# 高浜発電所3,4号炉 運転期間延長認可申請 審査会合における指摘／質問事項の回答

2024年2月19日  
関西電力株式会社

# 審査会合における指摘／質問事項の一覧

モジュール型の構造図

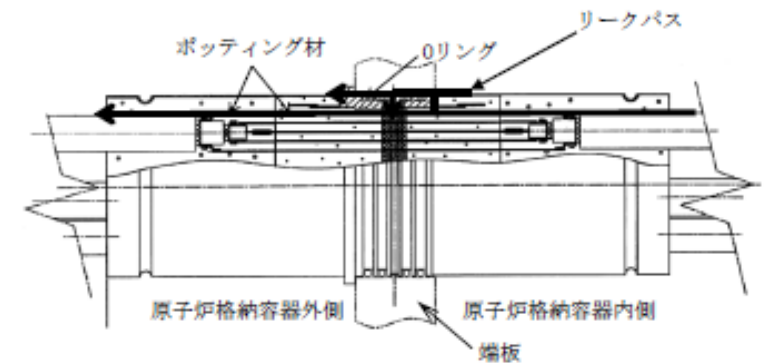
モジュール型電気ペネトレーションを審査会合資料で代表としている理由について

⇒モジュール型は有機材が熱および放射線により経年劣化が進行することにより原子炉格納容器バウンダリ機能に係る気密性が低下するおそれがある。また、気密性が低下した場合、湿気が電気ペネトレーション内部に浸入し、絶縁性能の低下を起こす可能性がある。

絶縁低下と気密性の経年劣化事象が想定されるモジュール型を審査会合資料で説明

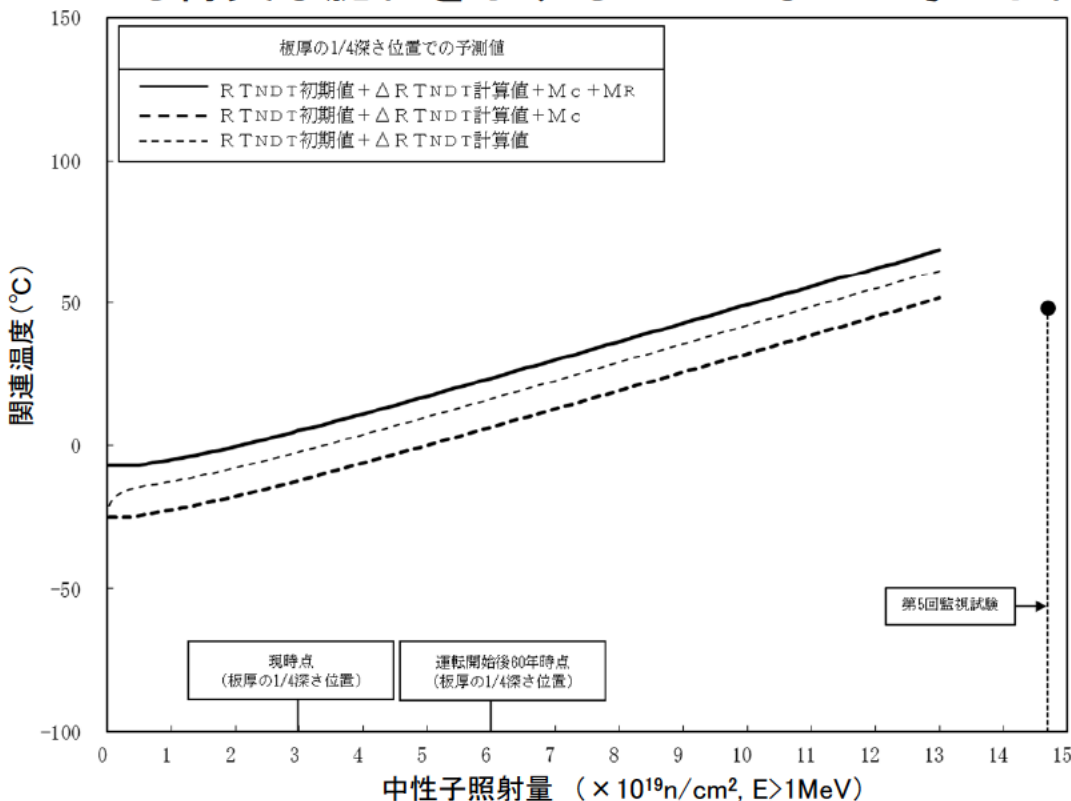
No	日時	指摘／質問事項	回答頁
① 特別点検(コンクリート)	2023年 6月1日	遅延膨張性のアルカリ骨材反応の潜在性について説明すること。	2023年9月5日 回答済
② 共通事項	2023年 6月1日	社内規程に基づいてどのような体制で評価プロセスのチェックを行ったか説明すること。	2023年10月10日 回答済
③ 中性子照射脆化	2023年 6月1日	第5回監視試験で得られたデータについて、どのように分析して、特異な脆化が生じていないと考えたか説明すること。	個別事項説明時 別途説明予定
④ 照射誘起型応力腐食割れ	2023年 6月1日	3号炉の第9回定検で実施したバッフルフォーマボルトの超音波探傷検査について、具体的な方法、目的、適用規格等について説明すること。	個別事項説明時 別途説明予定
⑤ 特別点検(原子炉容器)	2023年 9月5日	炉心領域の超音波探傷試験(UT)の規格について、審査会合資料には3号炉はJEAC4207-2008、4号炉は2016との記載があるが、特別点検結果報告書では3・4号炉とも2008または2016となっている。実際に適用した規格を特別点検結果報告書に明記すること。	2023年10月10日 回答済
⑥ 特別点検(原子炉容器)	2023年 9月5日	渦流探傷試験(ECT)の検出性について、一次冷却材ノズルコーナー部(1mm)と炉内計装筒(0.5mm)の違いを整理すること。(BMI確性試験の成績書を提示すること。)	2023年10月10日 回答済
⑦ 特別点検(原子炉容器)	2023年 9月5日	炉心領域の超音波探傷試験(UT)の試験範囲について、自主点検として中性子照射量が $1 \times 10^{17} \text{n/cm}^2$ を超える範囲まで拡大していることが分かる記録を提示すること。	2023年10月10日 回答済

高浜3号炉の第5回監視試験片の照射量は $1.47 \times 10^{20}(\text{n}/\text{cm}^2)$ 、高浜4号炉の第5回監視試験片の照射量は $1.40 \times 10^{20}(\text{n}/\text{cm}^2)$ であり、JEAC4201の国内脆化予測法の適用範囲( $1.0 \times 10^{17} \sim 1.3 \times 10^{20}(\text{n}/\text{cm}^2)$ )を超えるため、JEAC4201に基づく関連温度予測値の算出ができない。

このため、以下に示す確認をすることで、第5回監視試験で得られた実測値が特異な脆化を示すものではないことを確認している。

適用範囲までの予測結果の傾向を踏まえて確認することとし、具体的には適用範囲の上限である照射量( $1.3 \times 10^{20}(\text{n}/\text{cm}^2)$ )時点における予測と、第5回監視試験で得られた関連温度実測値を比較する。

高浜3号炉 第5回監視試験で得られた  
関連温度実測値(母材)に対する分析結果

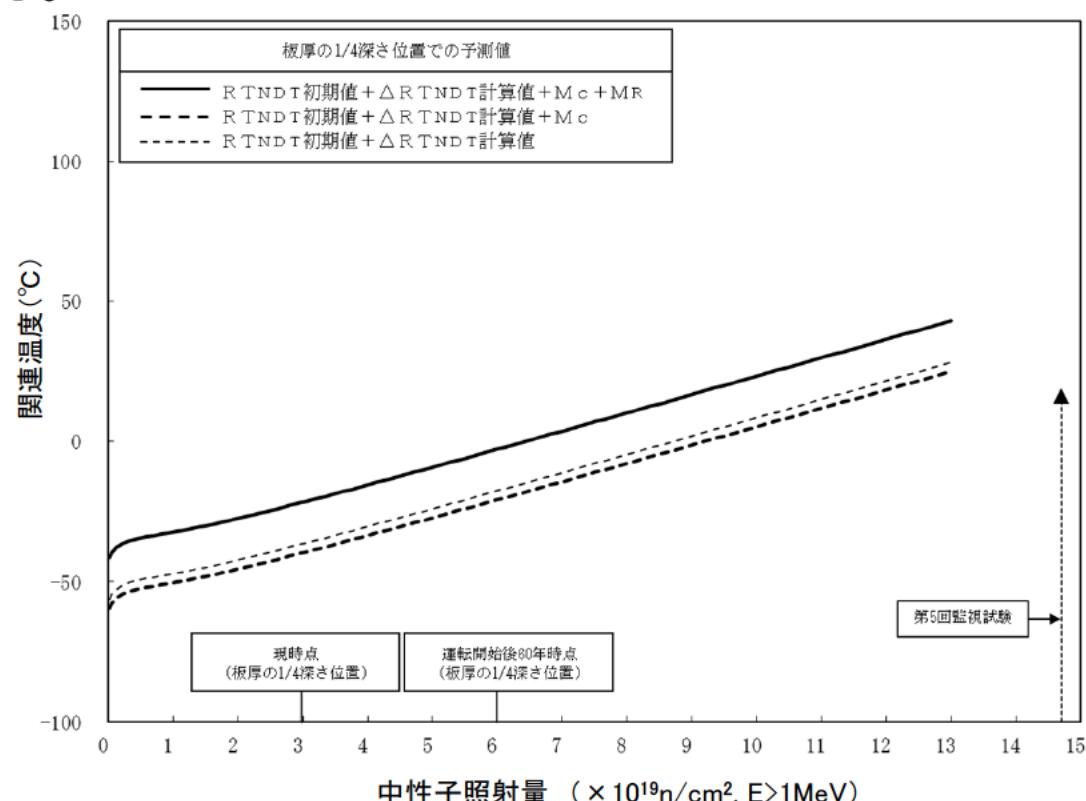
# ⑫ 第5回監視試験で得られたデータについて

高浜3号炉について比較した結果を以下に示す。第5回監視試験において得られた関連温度実測値(母材、溶接金属)は、それより照射量の低い $1.3 \times 10^{20}(\text{n}/\text{cm}^2)$ 時点における関連温度予測値を下回っている。JEAC4201の適用上限を超える照射量の領域における関連温度は厳密には評価できないものの、一般的に照射量が増加するにつれて材料の脆化は進行する(関連温度は高くなる)と考えられることから、照射量の低い時点における関連温度予測値を下回る結果が得られた高浜3号炉の第5回監視試験のデータは、適用範囲までの予測結果の傾向を踏まえても特異な脆化を示すものではないと考えられる。

高浜4号炉 第5回監視試験で得られた  
関連温度実測値(母材)に対する分析結果

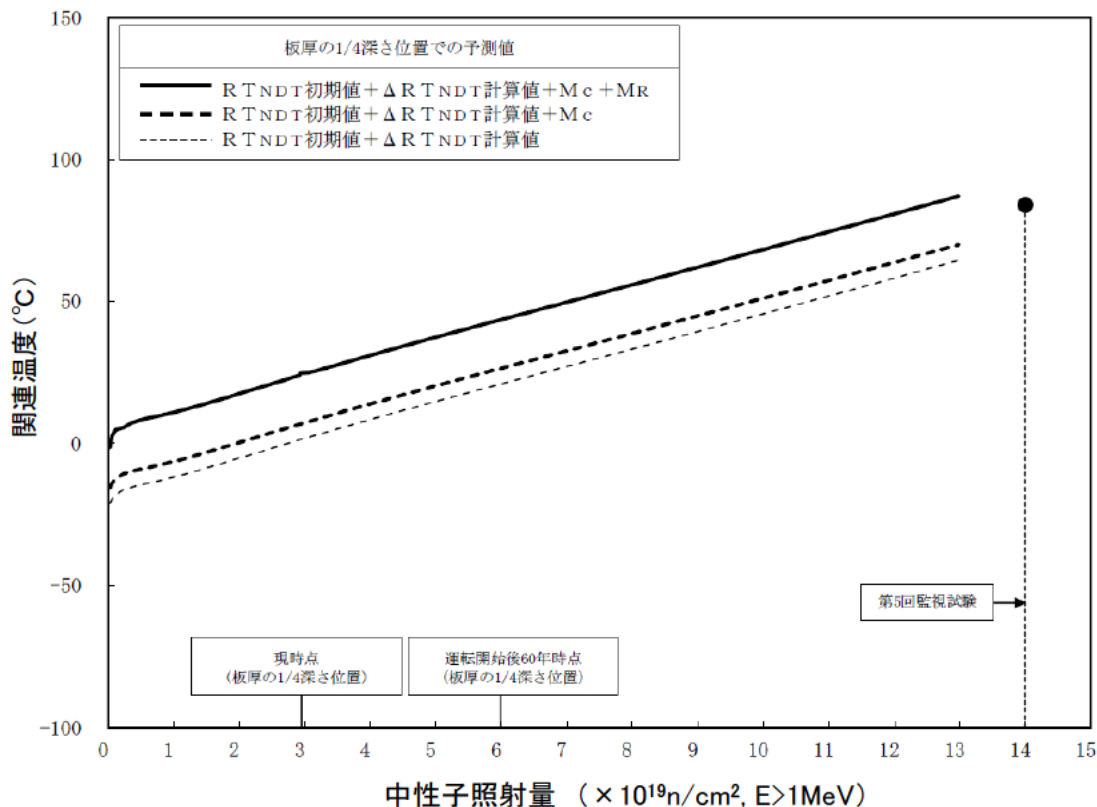
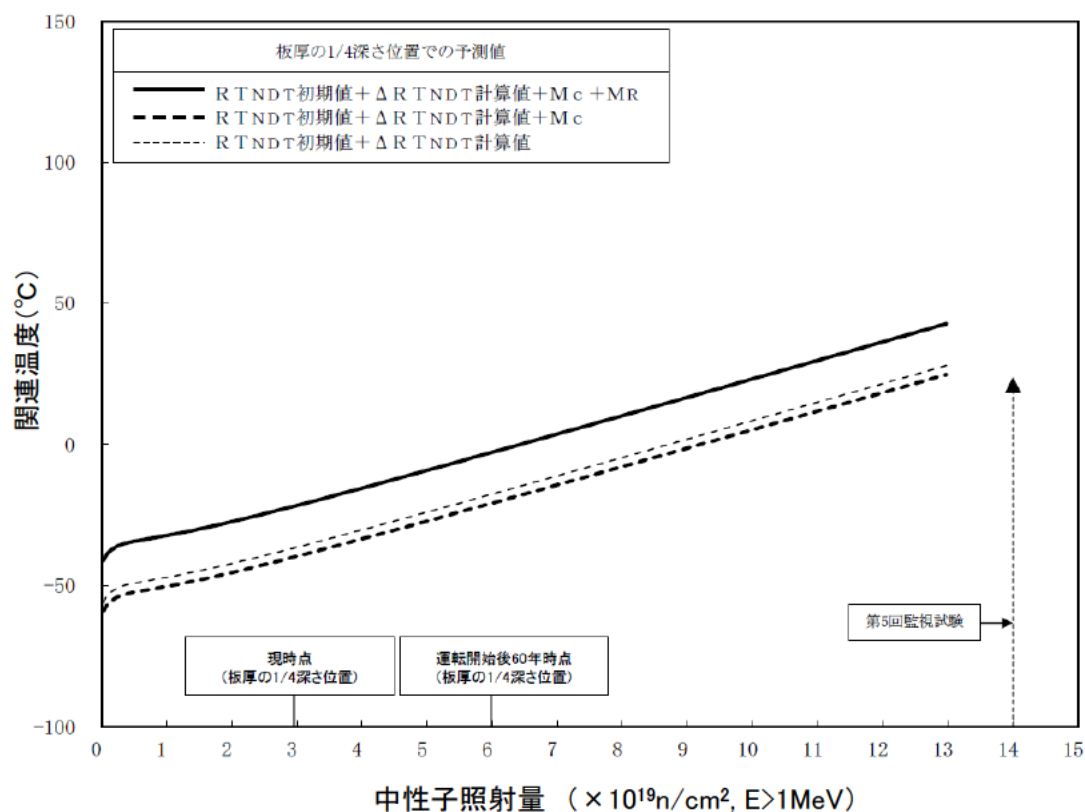
# ⑫ 第5回監視試験で得られたデータについて

高浜4号炉について比較した結果を以下に示す。第5回監視試験において得られた関連温度実測値(母材、溶接金属)は、それより照射量の低い $1.3 \times 10^{20}(\text{n}/\text{cm}^2)$ 時点における関連温度予測値を下回っており、高浜4号炉の第5回監視試験のデータは、適用範囲までの予測結果の傾向を踏まえても特異な脆化を示すものではないと考えられる。

高浜3号炉 第5回監視試験で得られた破壊靱性値に対する分析結果

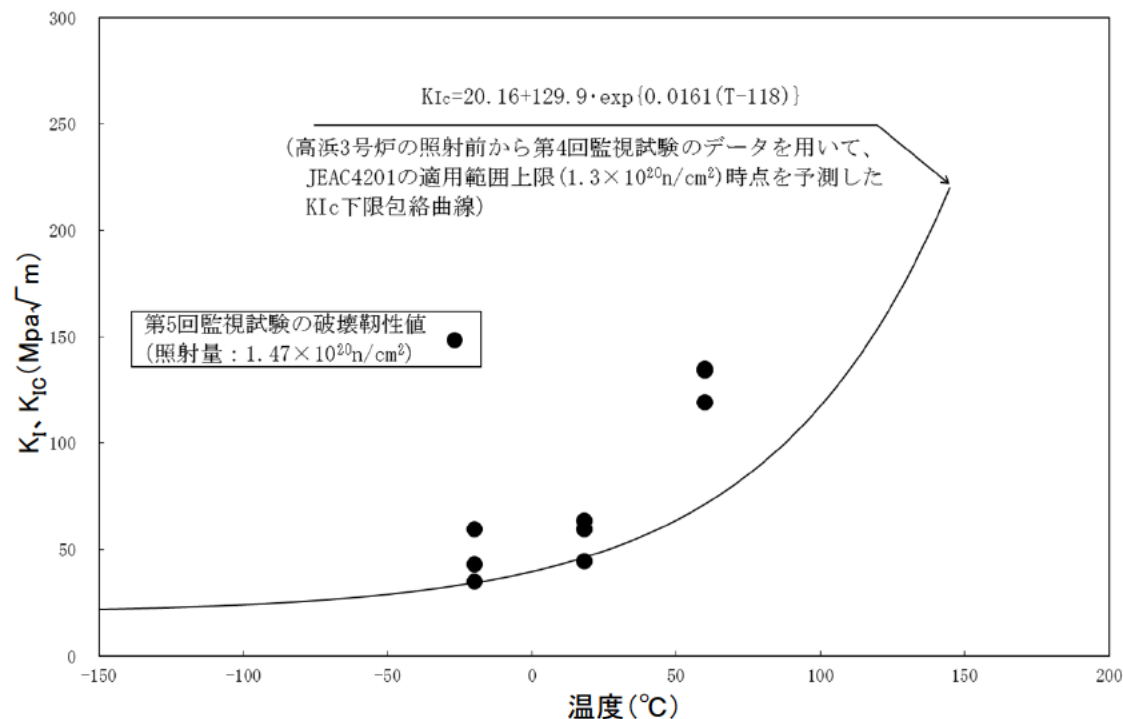
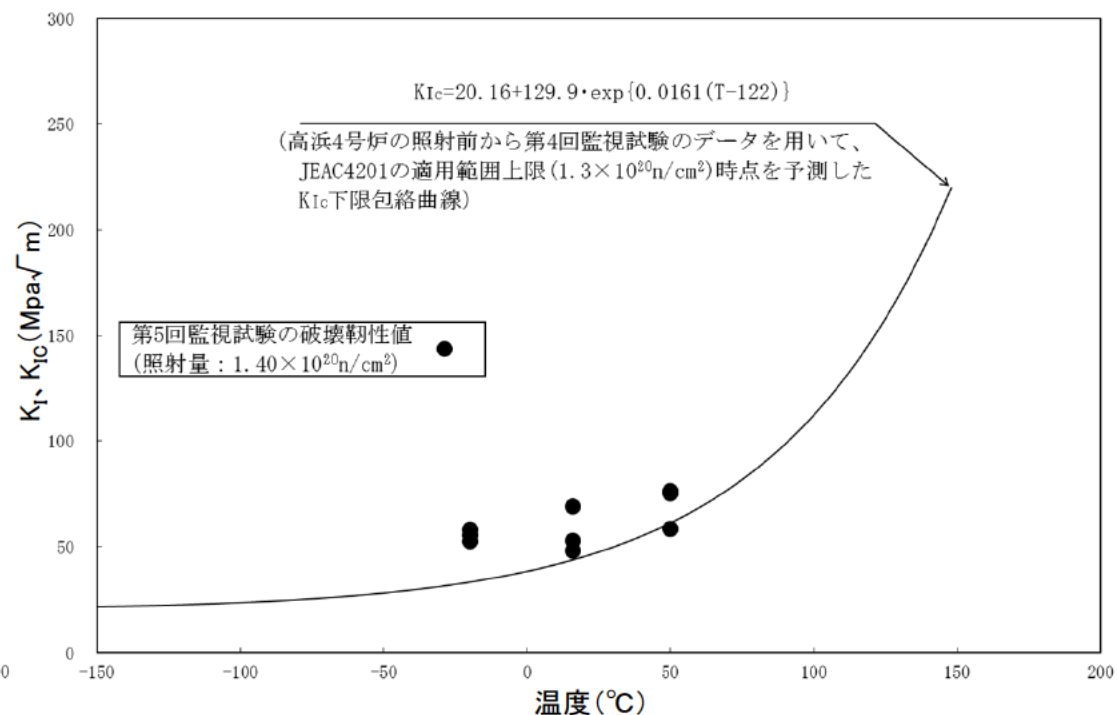
## ⑫ 第5回監視試験で得られたデータについて

比較結果を以下に示す。第5回監視試験において得られた破壊靱性値実測値は、それより照射量の低い $1.3 \times 10^{20}(\text{n}/\text{cm}^2)$ 時点における $K_{IC}$ 曲線と比較して、概ね同等以上の破壊靱性値を示している。

一般的に照射量が増加するにつれて材料の脆化は進行する( $K_{IC}$ 曲線は右方へ移行する)と考えられることから、照射量の低い時点における $K_{IC}$ 曲線と概ね同等以上の結果が得られた高浜3、4号炉の第5回監視試験のデータは、適用範囲までの予測結果の傾向を踏まえても特異な脆化を示すものではないと考えられる。

3. BFB材の割れ発生応力線によるボルト損傷評価とUT検査結果との比較

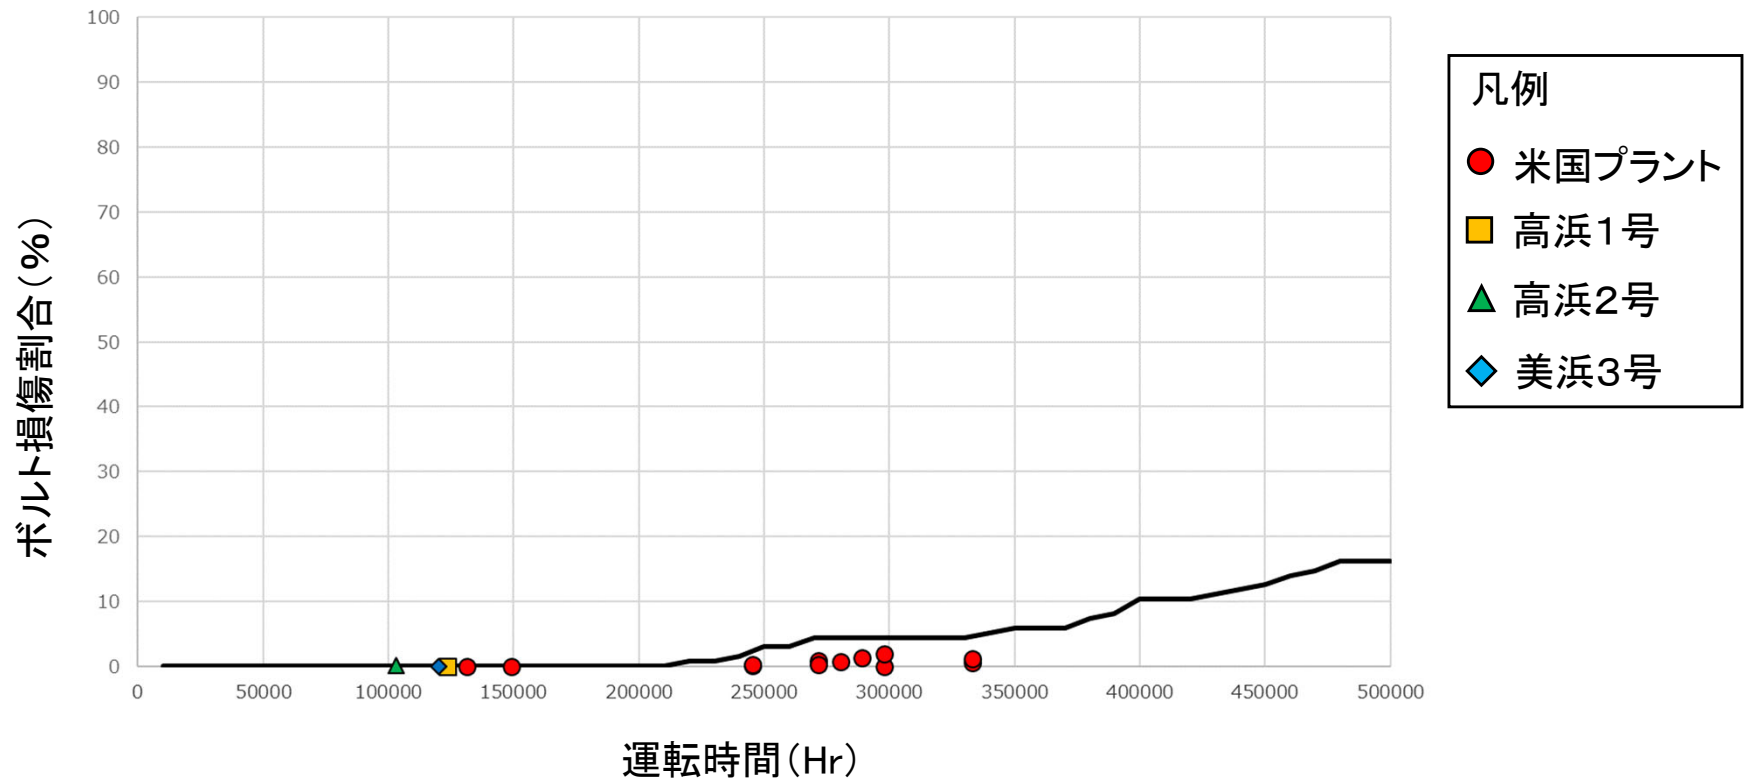
- ・BFB材とFTT材のIASCC感受性の違いが材料の違いに起因するとの知見が拡充され、**メカニズム的にBFB材の方がIASCC感受性が低いと考える。**
- ・ただし、定荷重SCC試験データによりBFB材の高照射領域まで割れ発生応力線の妥当性を確認したものでないことから、BFB材の割れ発生応力線を使用する妥当性について、ボルト損傷評価の結果と実機のUT検査実績の比較により次ページにて説明する。

BFB材の割れ発生応力線を用いた高浜1号炉と同じタイプのプラントのボルト損傷評価結果とUT検査によるボルト損傷結果との比較を以下に示す。

BFB材の割れ発生応力線を用いたボルト損傷評価結果は実機UT検査結果を包絡しており、**BFB材の割れ発生応力線を用いたボルト損傷評価を行うことは妥当と考える。**

図 1次遮蔽壁のガンマ線源

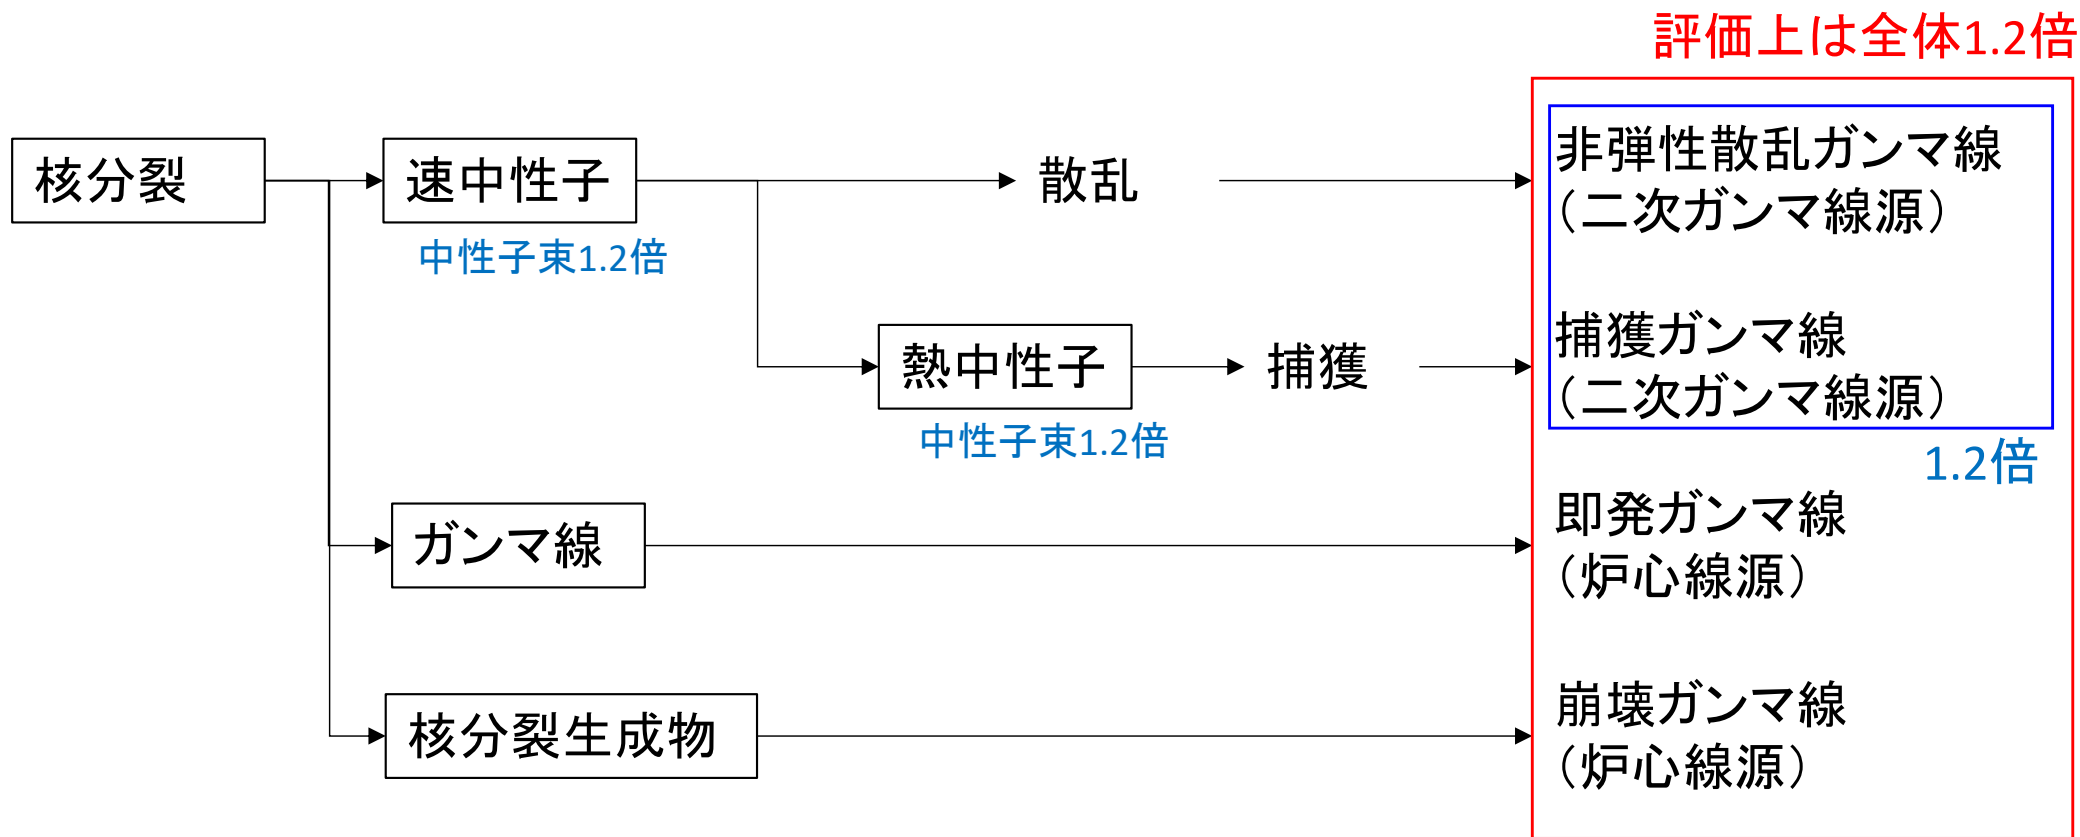
No	日時	指摘／質問事項	回答頁
⑧ 特別点検(原子炉格納容器)	2023年 9月5日	壁面走行ロボットによる遠隔目視において、ロボットの走行による塗膜への影響がないこと、点検範囲を重ねて実施しているといった点検手順や内容が特別点検としての適切性を有していることを説明すること。	2023年10月10日 回答済
⑨ 特別点検(コンクリート)	2023年 9月5日、 10月10日	中性化深さの点検について、削孔時に切断水を使用しているかどうかについて確認し、切断水を使用している場合は、点検方法の適切性を説明すること。 中性化深さ測定における切断水について、コンクリート標準示方書では切断水を用いると正確な測定ができないと記載されている。切断水による測定への影響について説明すること。	P.4
⑩ 共通事項	2023年 10月10日	蒸気発生器取替に伴う影響確認実施を長期施設管理方針とするか検討すること	P.7
⑪ 絶縁低下	2023年 10月10日	モジュラー型電気ペネトレーションについて、審査会合資料で代表としている理由(劣化モード観点)、導入の経緯(知見に基づいての観点)を説明すること。	P.8
⑫中性子照射脆化	2023年 12月14日	第5回監視試験で得られた破壊靱性値のデータについて、どのように分析して特異な脆化が生じていないと考えたか説明すること。	P.10
⑬照射誘起型応力腐食割れ	2023年 12月14日	バッフルフォーマボルト材の割れ発生応力線について、説明を補足すること。	P.14
⑭コンクリートの強度低下及び遮蔽能力低下	2023年 12月14日	MOX燃料装荷後以降の中性子束を1.2倍して評価したとしているが、ガンマ線束についても1.2倍とする理由を説明すること。	P.20

MOX燃料装荷後以降の中性子束を1.2倍として評価しているが、ガンマ線束についても1.2倍としている理由は以下のとおり。

- MOX燃料装荷後の中性子束を1.2倍として評価することに伴い、中性子に起因する二次ガンマ線源も1.2倍となる。
- 評価上は、保守的に1次遮蔽壁のガンマ線源全体を1.2倍している。

取水構造物(3・4号炉) 断面図

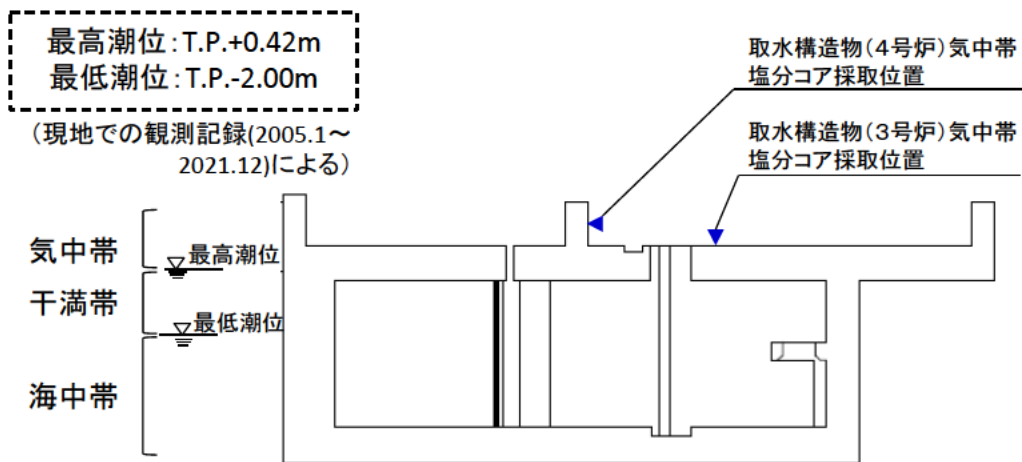
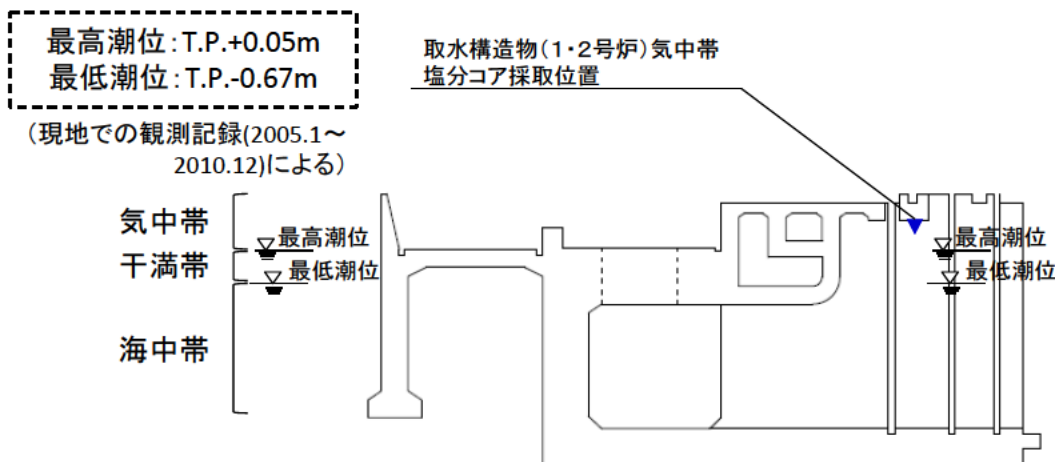
No	日時	指摘／質問事項	回答頁
⑮コンクリートの強度低下及び遮蔽能力低下	2023年 12月14日	取水構造物における鉄筋位置での塩化物イオン量について、1・2号炉が3・4号炉に比べて大きい理由を説明すること。	P.21
⑯コンクリートの強度低下及び遮蔽能力低下	2023年 12月14日	30年目に中性化深さの評価を行っている外部遮蔽壁について、40年目の点検結果等を踏まえた評価結果を示すこと。	P.23

調査時点の塩化物イオン量 及び 3・4号炉運転開始後60年経過時点の鉄筋腐食減量が大きい1・2号炉の気中帯について、鉄筋位置での塩化物イオン量が、3・4号炉に比べて大きくなった要因について考察を行う。

取水構造物(気中帯)における塩分浸透のコア採取は以下の通り。

3・4号炉・・・水路の外でコア採取

1・2号炉・・・水路の中でコア採取

水路の中では、水路の外と比較して、海水の影響を受けやすいと考えられることから、使用環境条件として、1・2号炉は3・4号炉と比較して、塩分の影響を受けやすいと推定される。
